Blaue Revisionswolken:
- Lage Türtaste angepasst

Projekt:
EIS 2
Neubau Hochhaus und Riegel

Zeichnung:
Ausführungsplanung
Grundriss 2.Untergeschoss
Riegel Abschnitt 2

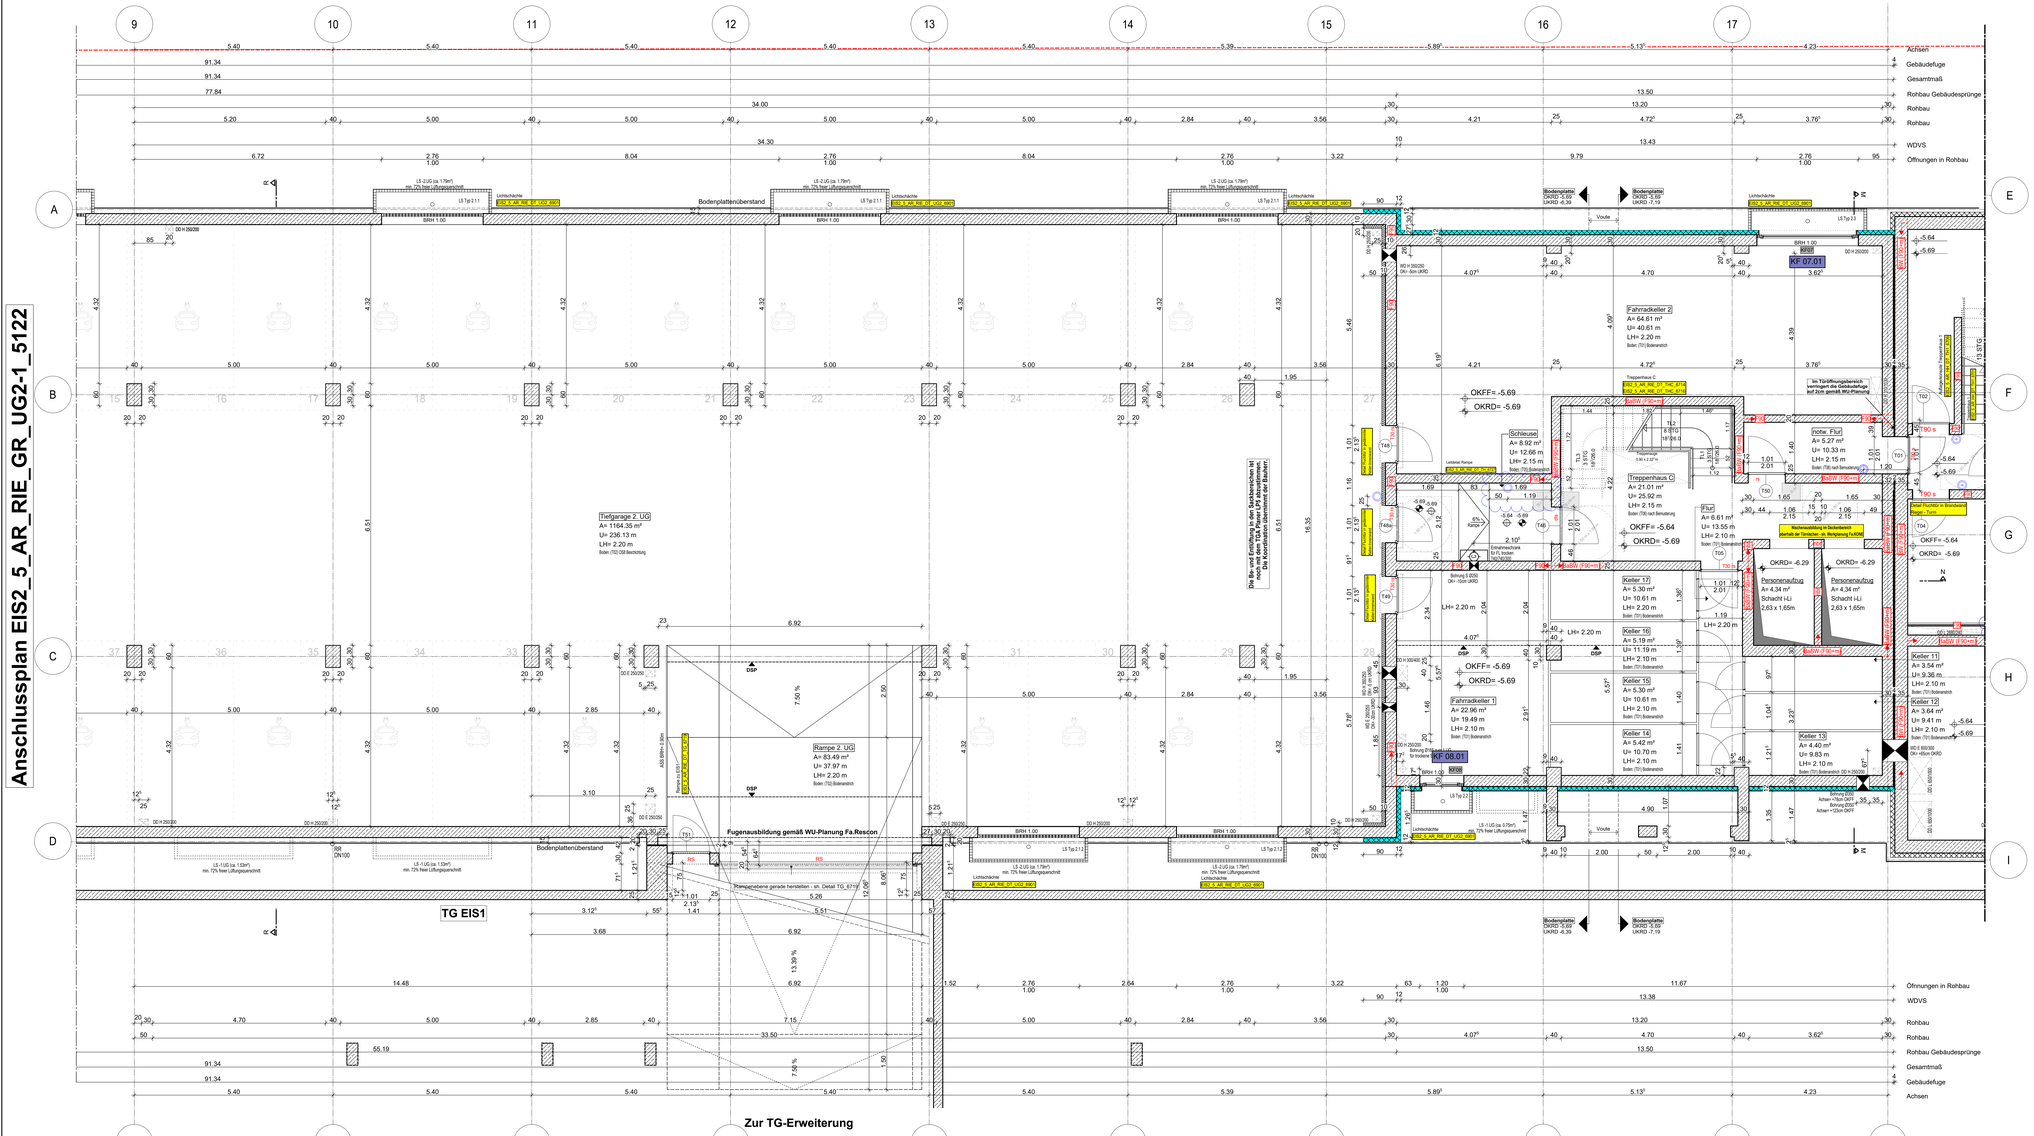
RTW geht aktuell nicht davon aus, dass der Nachweis der natürlichen Be- und Entlüftung - auch das in den End-Bereichen der TG wo keine Fenster vorhanden sind der spätere CO2-Nachweis bei Nutzungsaufnahme wirklich funktioniert -> „Sackbereiche". Das vorliegende Lüftungskonzept sieht RTW als nicht ausreichend an (besonders im 2.UG, wo das Rolltor mit Gitter fehlt). RTW hat bis jetzt keinen Nachweis der freien Lüftungsquerschnitte auch durch Abminderung der Fenstergitter um 35% durch einen Sachverständigen (z.B. TPG Lehmann) gesehen. Ggf. kann man bei den Endsäcken der TG haustechnisch durch einen jetzt schon geplanten elektrischen Anschluss an der Decke (ist nur ein Kabel) für einen CO2-Ventilator mit Sensor vorbeugen, falls der CO2-Nachweis später hier nicht funktioniert.
Das müsste aber der Sachverständige beraten/ vorbeugend prüfen.
RTW konnte dies nicht mit dem TGA Planer LPH5 abstimmen
(bis dato keine Beauftragung durch den Bauherrn).

- 50 cm Abstand von aufgehender Wand zu Türkleber
- autom. Türöffner auf h= 85cm ab OKFF setzen gem. DIN 18024-2
- WD: genaue Maße/Höhe ist zwingend mit TGA LP5 anzustimmen
- WD: genaue Maße/Höhe ist zwingend mit TGA LP5 anzustimmen
- DD in A.D: genaue Maße/Höhe ist zwingend mit TGA LP5 anzustimmen
